更新日：令和6年11月5日

高岡市液状化対策に関する中間報告 正誤表

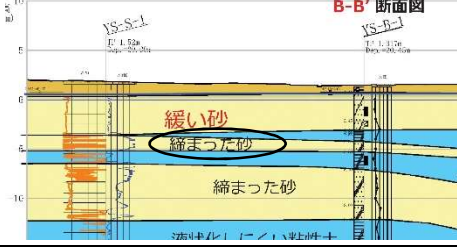
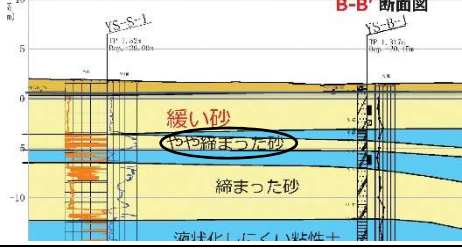
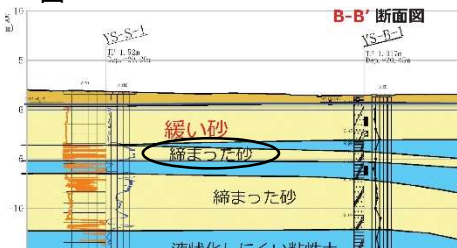
正誤箇所	誤	正
高岡市液状化対策に関する中間報告（概要版） P. 2	・ 吉久地区では、地表から <u>6m 程度</u> までの深さに緩い砂層が分布しており、今回の地震により液状化したと考えられます。 ・ 図 	・ 吉久地区では、地表から <u>4m 程度</u> までの深さに緩い砂層が分布しており、今回の地震により液状化したと考えられます。 ・ 図 
高岡市液状化対策に関する中間報告 P. 2 2	・ 吉久地区では、地表から <u>6m 程度</u> までの深さに緩い砂の層が分布しており、今回の地震により液状化したと考えられます。 ・ 図 	・ 吉久地区では、地表から <u>4m 程度</u> までの深さに緩い砂の層が分布しており、今回の地震により液状化したと考えられます。 ・ 図 
高岡市液状化対策に関する中間報告 P. 3 2	・ 吉久地区では、地表から <u>6m 程度</u> までの深さに緩い砂の層が分布しており、今回、この緩い砂の層が液状化したと考えられます。	・ 吉久地区では、地表から <u>4m 程度</u> までの深さに緩い砂の層が分布しており、今回、この緩い砂の層が液状化したと考えられます。
